Zusatz zu 5080-U2

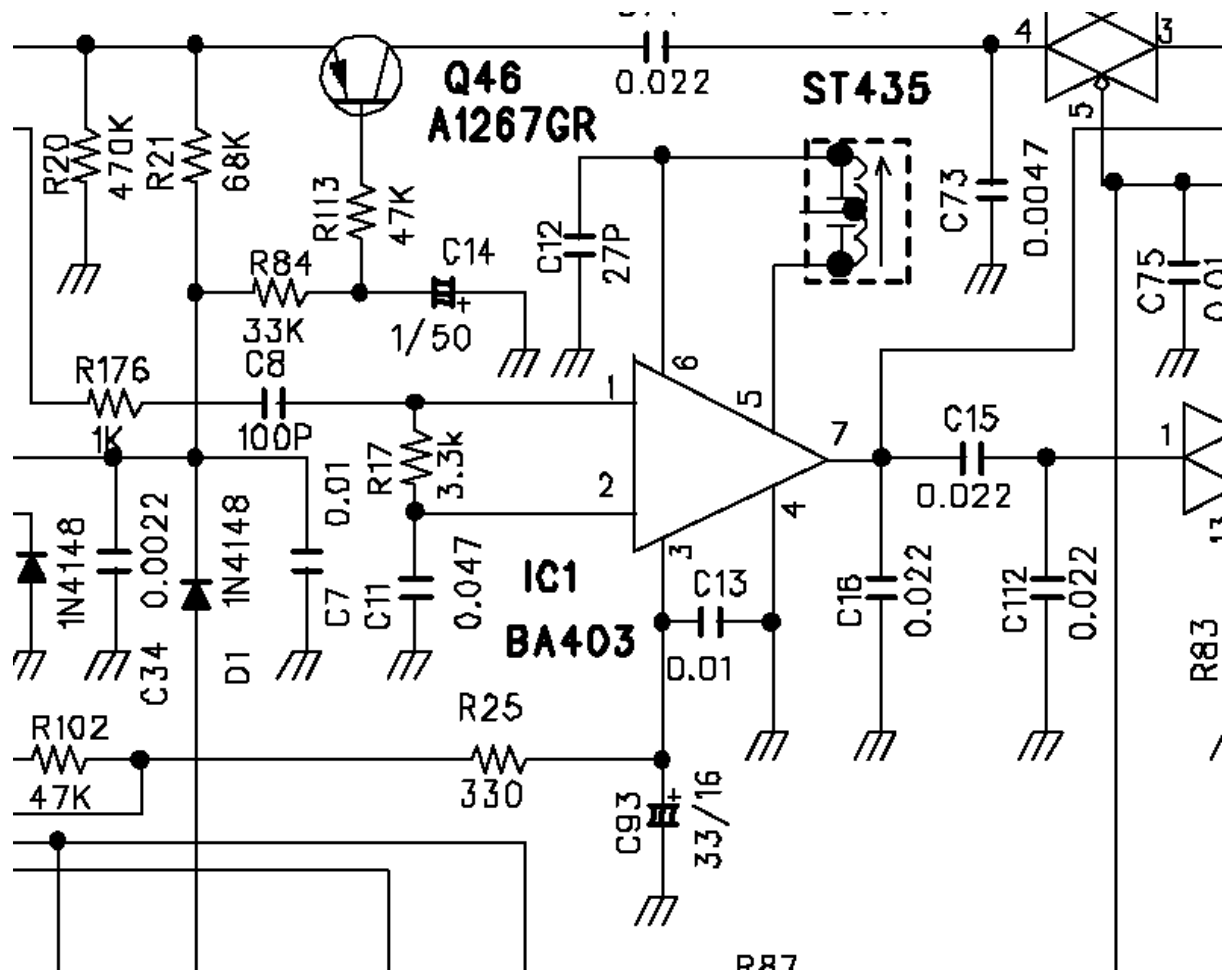
Die Werte R 17 und R 25 wurden geändert.

Diese Änderung wurde bei allen mit ASS ausgestatteten Geräten durchgeführt, ist aber auch für nicht mit ASS ausgestattete Geräte zu empfehlen. Die ZF Linearität, die Discriminatorlinearität und -Symmetrie verbessern sich und der Klang wird sauberer.
